# Complément d'étude de l'impact sur l'environnement

## Enquête publique

**A**nalyse critique de l'étude d'incidences sur l'environnement complémentaire de Sertius environmental Safety Services, réalisée en vue d'obtenir le permis unique relatif au projet d'implantation d'un parc de 6 éoliennes a Braine-le-Comte et Soignies

**20 août 2016**

3.6.3.4 Chaussée d'Enghien et Berjotin

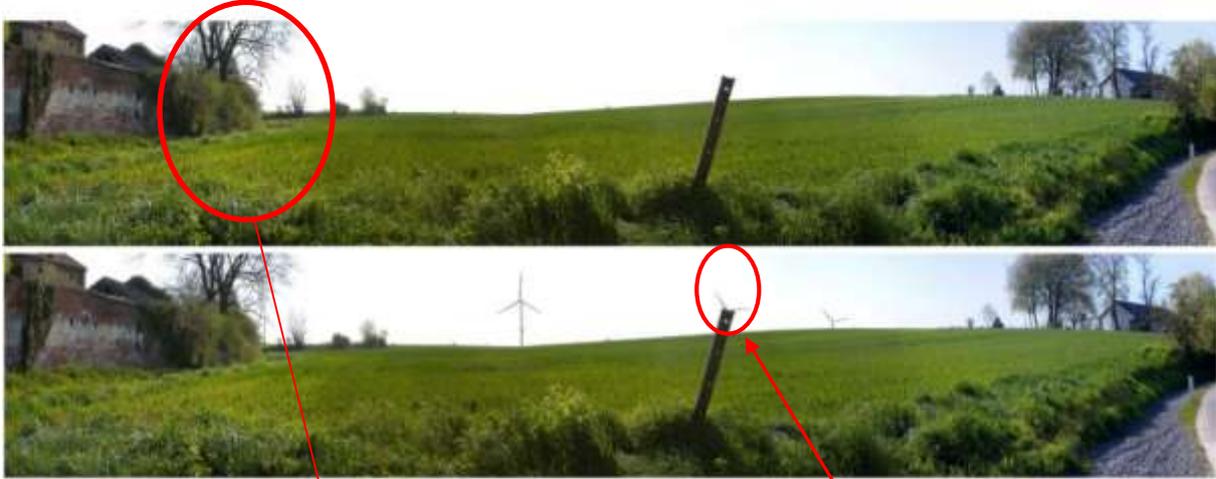
### Photo montage Sertius

### Vue humaine contre-étude

3.6.3.7 Les Cantines (1)

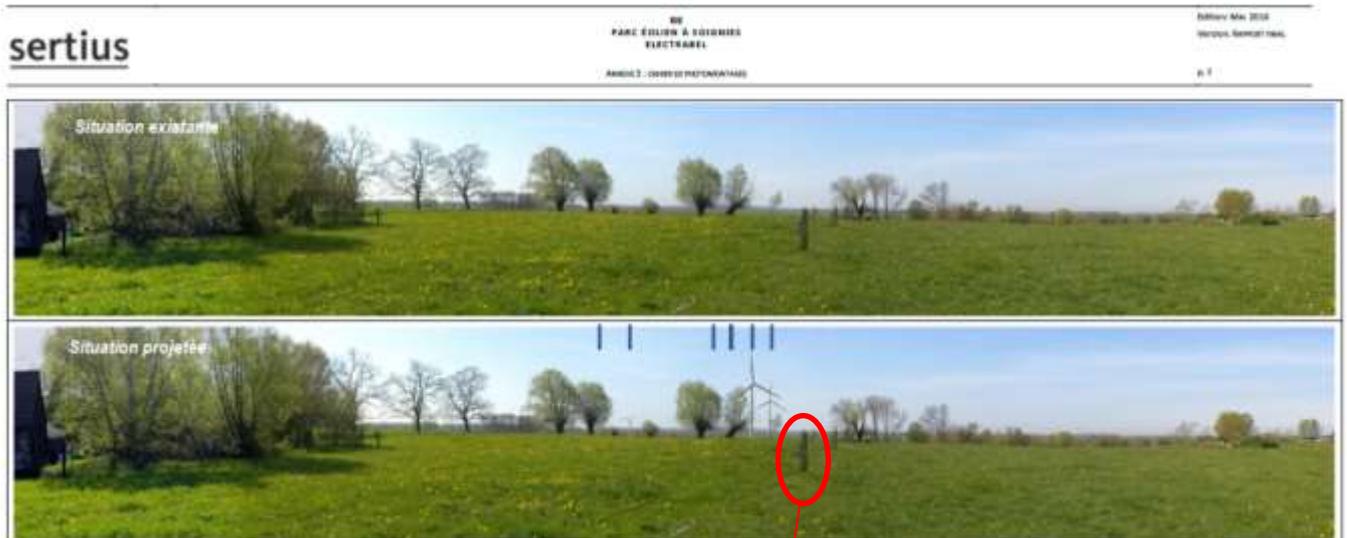
Photo prise du même endroit. Le poteau de clôture sert de repère.

Sertius a été particulièrement habile en dissimulant quatre éoliennes derrière les arbres. L'impression visuelle réelle peut être estimée à partir de la taille des arbres dont la hauteur ne dépasse pas 12 m.

Figure 12 : Exemples d'éoliennes respectant et ne respectant pas les lignes de force

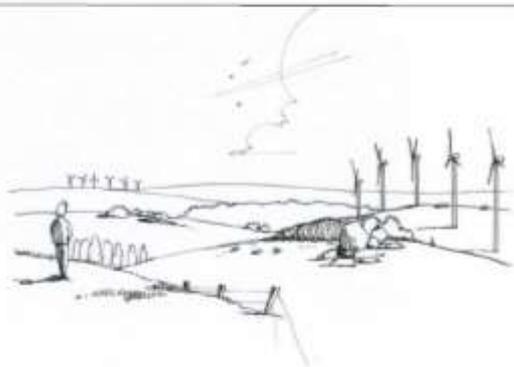
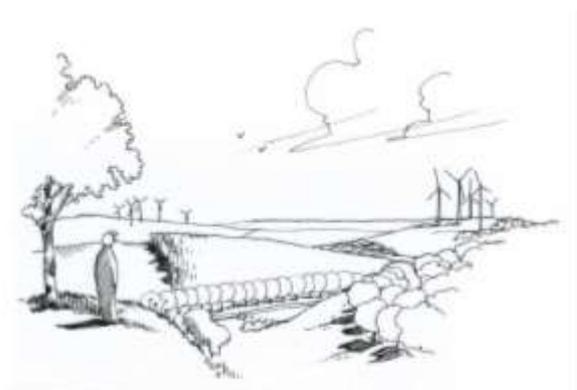
- Si l'on reprend la figure 12 du cadre de référence du 11 juillet 2013, le projet s'apparente à la figure du bas et l'exemple présenté démontre que le projet tel qu'élaboré ne respecte pas les lignes de force du paysage.

Figure : calcul des paramètres de Weibull avec les paramètres de vent présentés par Electrabel

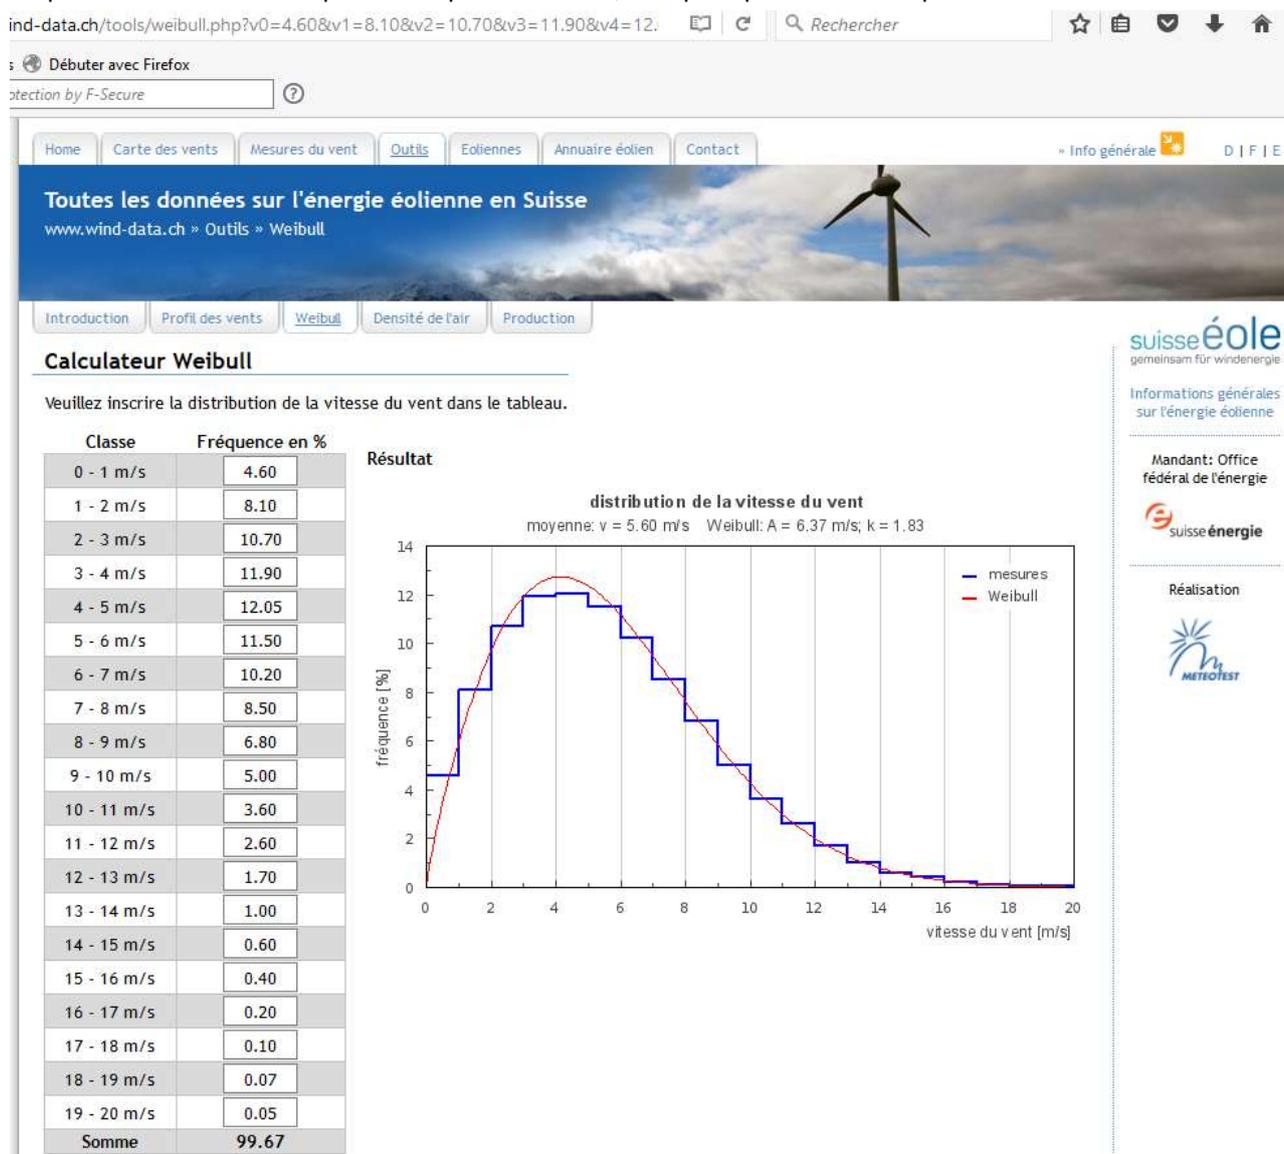
Figure : calcul du taux de charge avec les paramètres Electrabel ; On obtient la valeur de **26.5 %** pour une machine isolée.<sup>5</sup>

Figure : calcul des paramètres de Weibull avec les vitesses de vent relevées à Chièvres

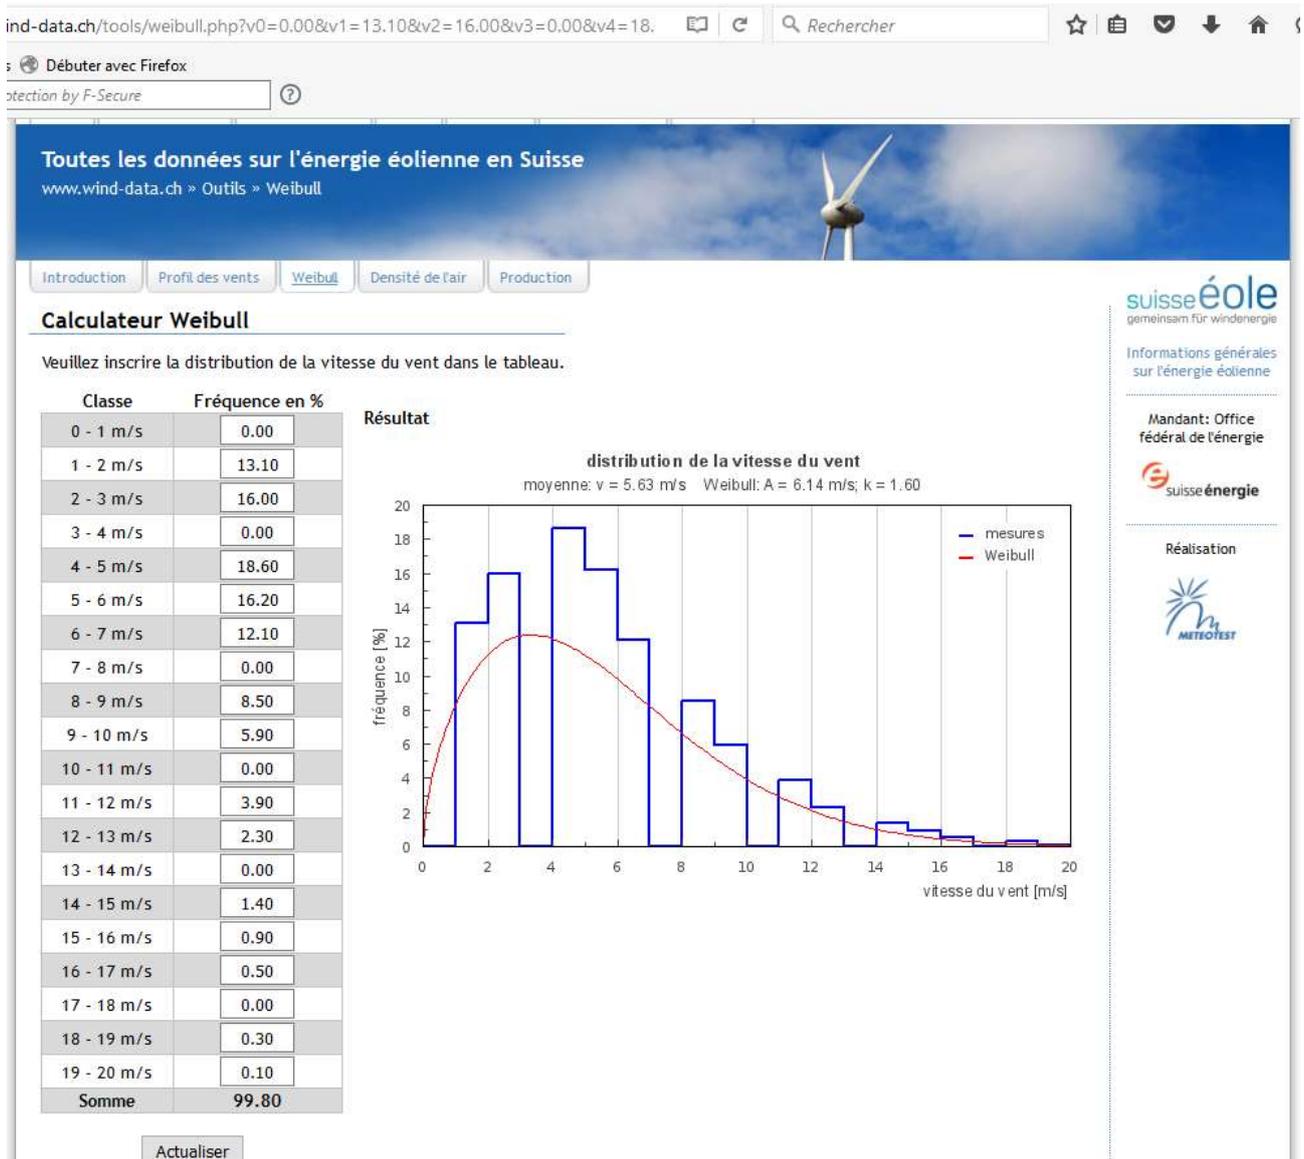
Figure : calcul du taux de charge avec les paramètres issus des relevés de vent à Chièvres et la valeur de la masse volumique citée par Electrabel/Engie. On obtient la valeur de **25.7 %**.

Figure : localisation de quelques habitations et distance par rapport aux éoliennes projetées.

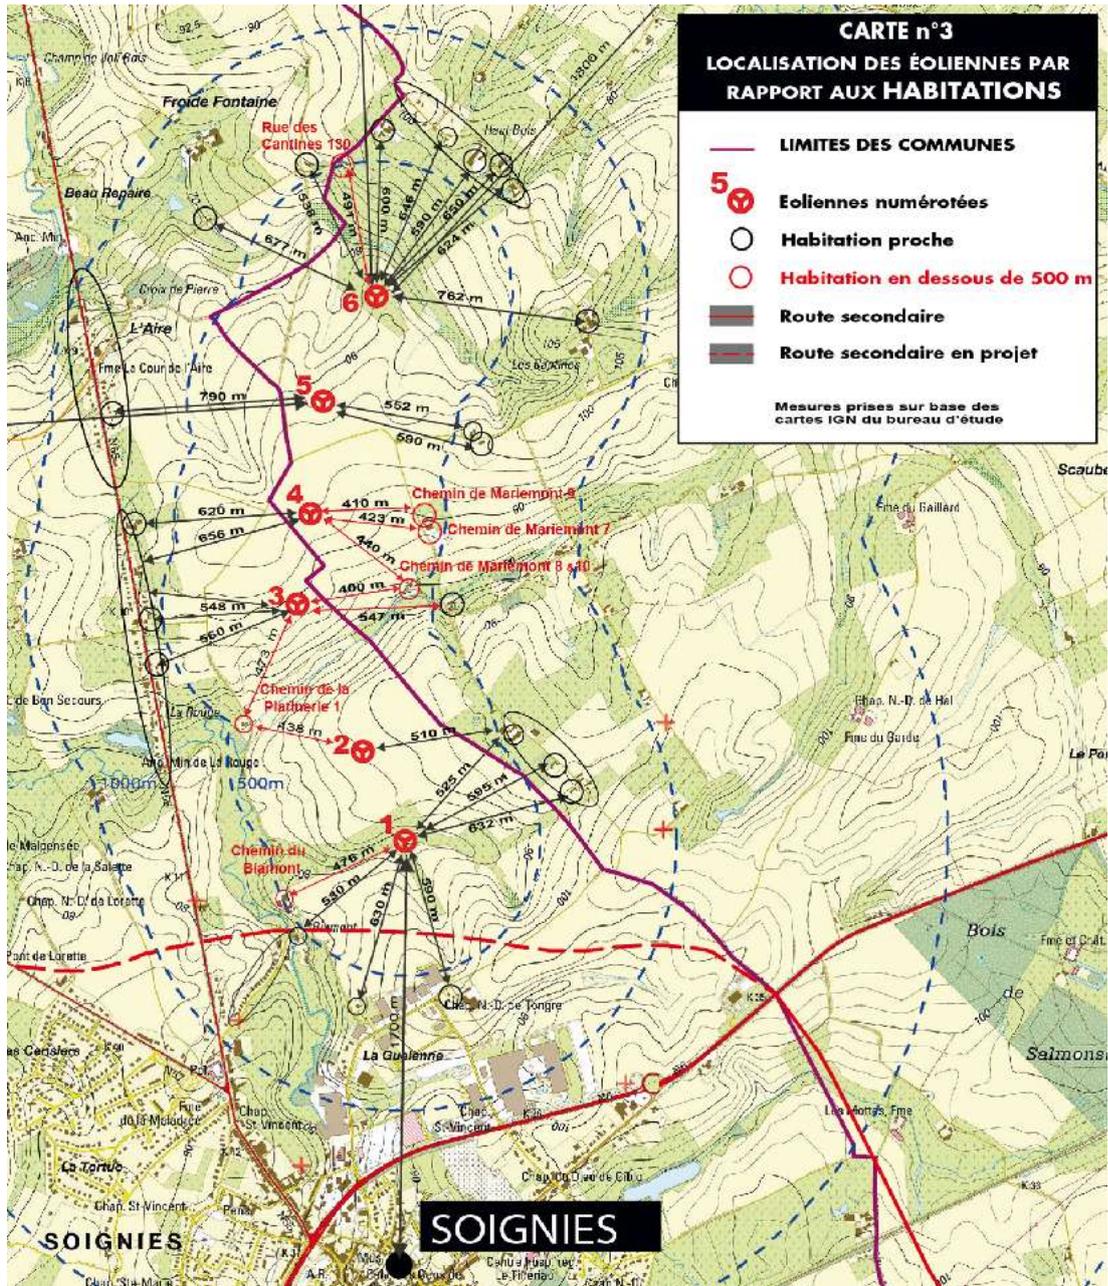
A l'analyse de la carte des distances aux habitations établie ci-après, on constate que le parc éolien projeté est situé dans une zone à forte densité de population (à l'échelle rurale) coincé entre les habitations à caractère rural le long de la N 55 Chaussée d'Enghien d'une part et les nombreuses habitations (dites isolées) le long du Chemin de Mariemont, du chemin d'Horrués et de la rue des Cantines d'autre part.
